<b>Title - Sujet</b> Zalinski - Pollution Removal	
<b>Solicitation No. - N° de l'invitation</b> F1766-170013/A	<b>Amendment No. - N° modif.</b> 002
<b>Client Reference No. - N° de référence du client</b> F1766-170013	<b>Date</b> 2018-01-26
<b>GETS Reference No. - N° de référence de SEAG</b> PW-\$XLV-211-7428	
<b>File No. - N° de dossier</b> XLV-7-40215 (211)	<b>CCC No./N° CCC - FMS No./N° VME</b>
<b>Solicitation Closes - L'invitation prend fin</b> <b>at - à 02:00 PM</b> <b>on - le 2018-02-02</b>	
<b>Time Zone</b> Fuseau horaire Pacific Standard Time PST	
<b>F.O.B. - F.A.B.</b> <b>Plant-Usine:</b> <input type="checkbox"/> <b>Destination:</b> <input type="checkbox"/> <b>Other-Autre:</b> <input type="checkbox"/>	
<b>Address Enquiries to: - Adresser toutes questions à:</b> Buchan, Torrey	<b>Buyer Id - Id de l'acheteur</b> xlv211
<b>Telephone No. - N° de téléphone</b> (250) 216-2092 ( )	<b>FAX No. - N° de FAX</b> ( ) -

La présente modification vise à répondre aux questions posées par des fournisseurs.

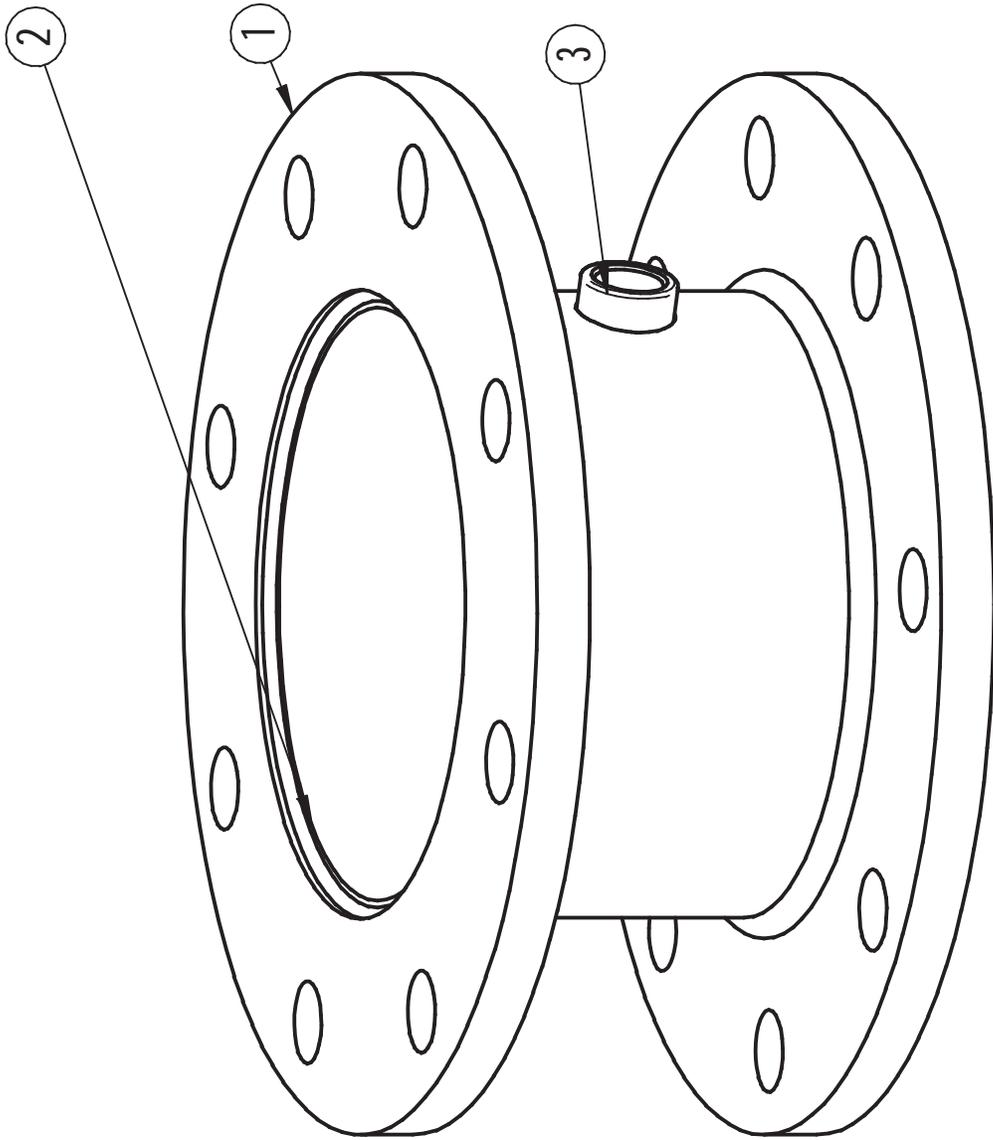
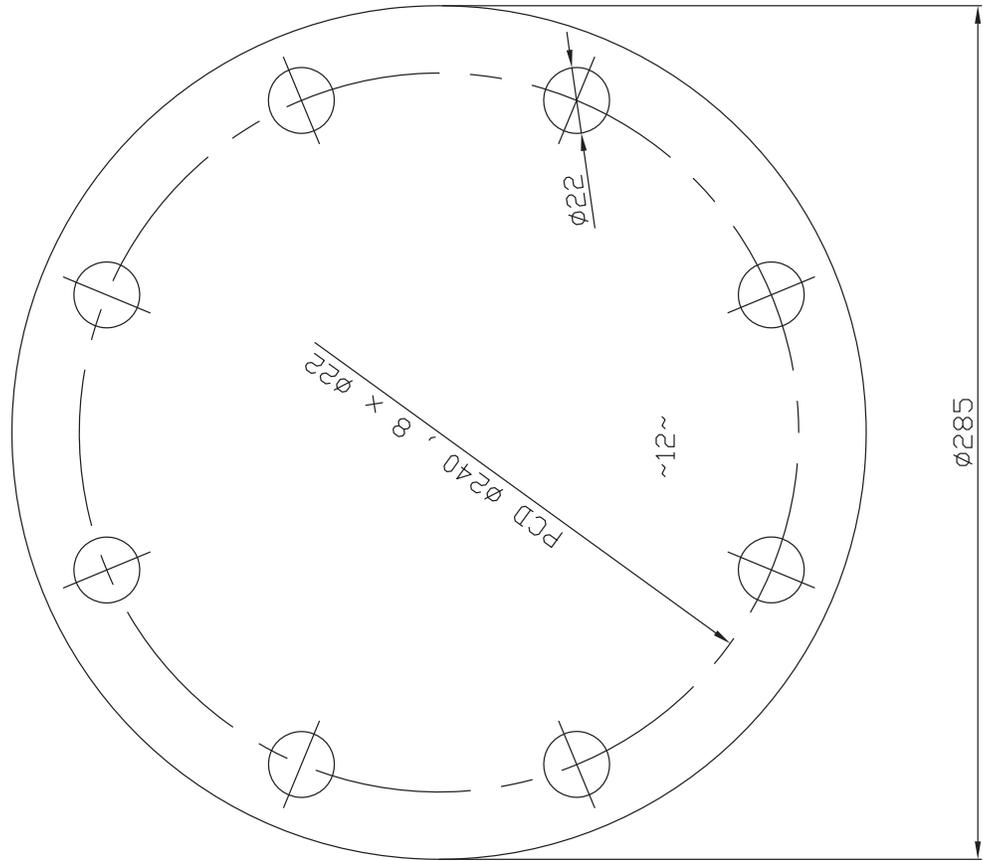
**Q3 : Qui, entre l'entrepreneur et la Garde côtière, est responsable de fournir les soupapes à brides et les raccords à cames pour raccorder les tuyaux/soupapes d'huile?**

R3 : Il incombe à l'entrepreneur de fournir les soupapes à brides et les raccords à cames nécessaires. L'information relative au raccordement est accessible dans le rapport de service de 2015 de All-Sea Underwater, ainsi que dans l'annexe C du rapport final 2013 de Mammoet. Le document de l'annexe C est jointe.
